**AVIS RELATIF À LA PROTECTION
CONTRE LES EVENTUELS EFFETS NOCIFS ET NUISANCES
PROVOQUÉS PAR LES RAYONNEMENTS NON IONISANTS
GÉNÉRÉS PAR DES ANTENNES ÉMETTRICES STATIONNAIRES**

Commune : BOUSSU - Exploitant : TELENET GROUP

Référence exploitant : HT1646B

Rapport n° 153 / 2025

Figure 1 : Vue en plan des lieux de séjour et des points de contrôle

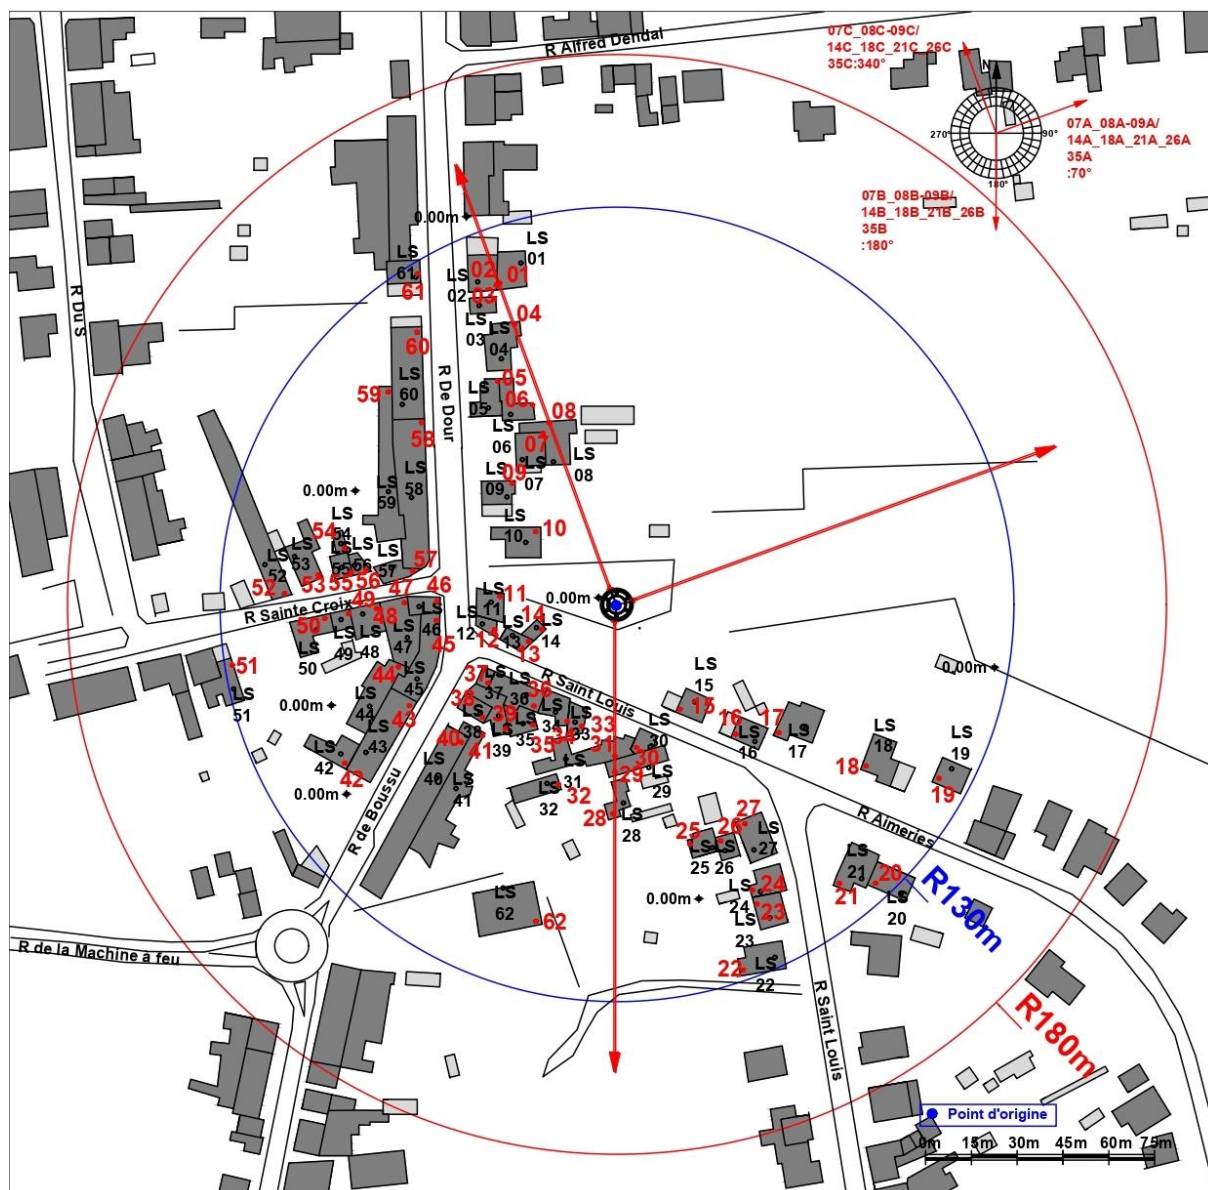
- le numéro du point de contrôle repris sur un des plans de la figure 1;
- le numéro du LS dans lequel se trouve le point de contrôle de la 1^{ère} colonne ;
- l'atténuation d'obstacle prise en compte pour le calcul de l'indice d'exposition dans le LS ;
- le résultat du calcul de l'indice d'exposition.

En ce qui concerne les antennes de l'installation mentionnées dans le tableau 1, la distance maximale à laquelle la limite pourrait être atteinte, à l'extérieur, est égale à 138,7 m. S'il n'y a pas de LS à une distance inférieure, les antennes respectent forcément la limite d'immission.

Dans le cas des LS situés à l'intérieur des bâtiments, une atténuation d'obstacle est prise en compte et il en résulte que la distance maximale à laquelle la limite pourrait être atteinte se réduit à 98,2 m.

Figure 2 : Vue en plan des installations d'antennes dans un rayon de 300 mètres autour de l'installation faisant l'objet de la demande d'avis

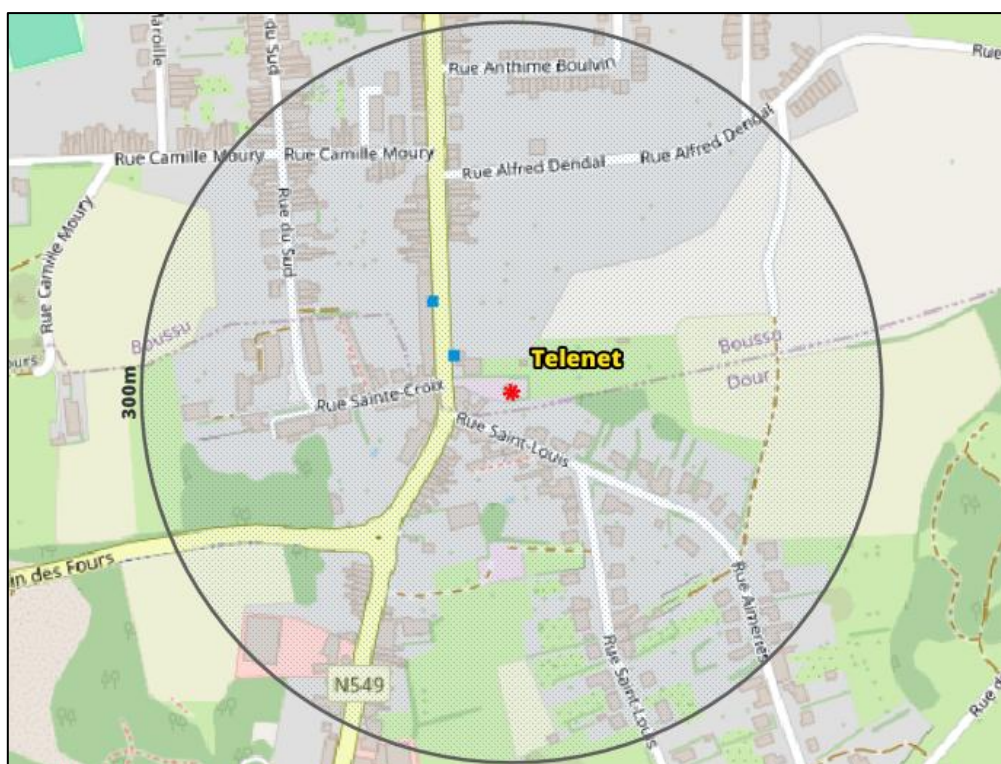
Le plan en projection verticale de la figure 2 indique la localisation des installations d'antennes émettrices stationnaires visées par le décret et situées dans un rayon de 300 mètres autour de l'installation référencée dans le paragraphe 2 et localisée au centre du cercle. Les données de localisation de ces antennes et les avis correspondant sont accessibles via le cadastre en ligne des antennes émettrices stationnaires⁸. Les installations prises en compte dans l'évaluation du respect de la limite cumulative sont les installations d'antennes émettrices déclarées en service par l'exploitant à la date du présent avis, à l'exception de l'installation référencée dans le paragraphe 2 et éventuellement d'autres installations ayant fait l'objet d'une demande d'avis à la même date et qui sont situées à l'intérieur de la zone de 300 mètres de rayon.

- a) il y a au plus 4 installations d'antennes émettrices stationnaires présentes dans la zone d'évaluation de 300 mètres de rayon représentée dans la figure 2, y inclus l'installation référencée dans le paragraphe 2 : la limite cumulative définie à l'article 4, §2 du décret est nécessairement respectée dans les lieux de séjour à l'intérieur de la zone d'évaluation de 300 mètres de rayon ;

Compte tenu des considérations ci-dessus, il apparaît que l'intensité du rayonnement électromagnétique généré, dans les lieux de séjour situés dans un rayon de 300 mètres autour de l'installation référencée dans le paragraphe 2, par l'ensemble des antennes émettrices stationnaires de l'ensemble des exploitants du même site d'antennes émettrices stationnaires respecte la limite fixée à l'article 4, § 2 du décret.
